Aan: College B&W Groningen

Groningen, 4 april 2024

Betreft: Vragen ex artikel 36 RVO over Aanleg looppad Sterrebos

Afbeelding 1

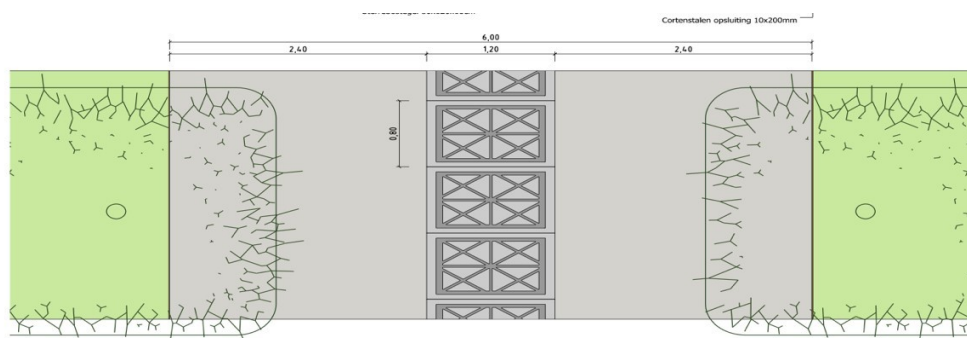
Tot slot nog enkele inhoudelijke vragen over het definitieve ontwerp. Zie daarvoor *Afbeelding 1* met de afmetingen in het uiteindelijke ontwerp. Hier is te zien dat het pad exclusief de aan te leggen groenstrook 6 meter breed wordt.

- 4 Is het college bereid het definitieve ontwerp van het Zuiderplantsoen nog eens kritisch na te gaan en te kijken op welke wijze we bestaande bomen zoveel mogelijk kunnen laten staan?

- 5 Kunnen we bijvoorbeeld bomen sparen als we de aan te leggen groenstrook met bijbehorende aan te planten sierbomen en bankjes (afwijkend van het Rode Boekje) achterwege laten?
- 6 Is het college bereid te onderzoeken hoeveel bomen we kunnen sparen als we het verharde deel van het pad smaller dan 6 meter maken?
- 7 Indien we kiezen voor een minder luxueuze uitvoering van het wandelpad, zouden we daarmee in theorie kosten kunnen besparen en een stuk belangrijke ecologie in stand kunnen houden. Welke kosten en opbrengsten zijn er volgens het college aan verbonden als we het wandelpad conform het Rode Boekje herzien?
- 8 Zou het college bereid zijn hierover met de Combinatie Herepoort en natuurorganisaties, alvorens tot kap en realisatie wordt overgegaan, in overleg te treden?
